Acuerdo 940 Por el cual se aprueba la incorporación del cambio en los límites de generación y absorción de potencia reactiva de las unidades 1 y 2 de la planta de generación Termosierra y las respectivas curvas de carga

940

2 Marzo, 2017

Curva de cargabilidad unidades 1 y 2 Termosierra

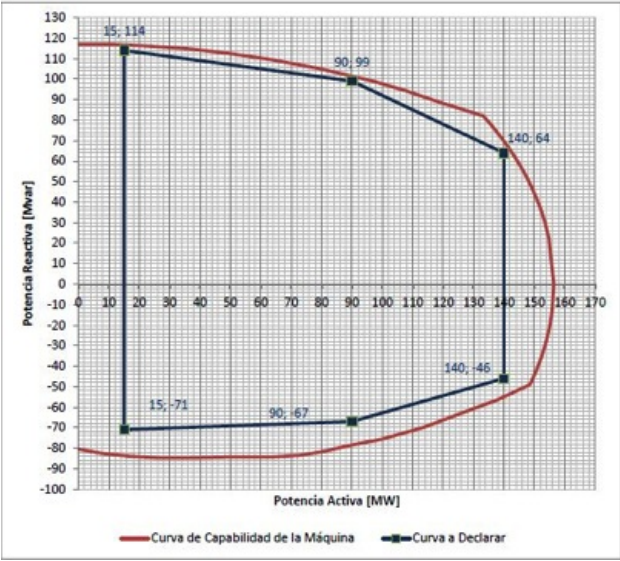
- 2**
Que como resultado de la realización de las pruebas de potencia reactiva de las unidades 1 y 2 de la planta de generación Termosierra, se encontraron diferencias en los límites de generación y absorción de potencia reactiva, haciéndose necesario solicitar el cambio de los parámetros de la curva de cargabilidad.

- 1**
Aprobar la declaración de una nueva curva operativa de carga de las unidades 1 y 2 de la planta de generación Termosierra, en las que se define la capacidad para entrega y absorción de potencia reactiva de la unidad en función de la potencia activa generada.

Sobreexcitación		Subexcitación	
P [MW]	Q [Mvar]	P [MW]	Q [Mvar]
140	64	140	-46
90	99	90	-67
15	114	15	-71
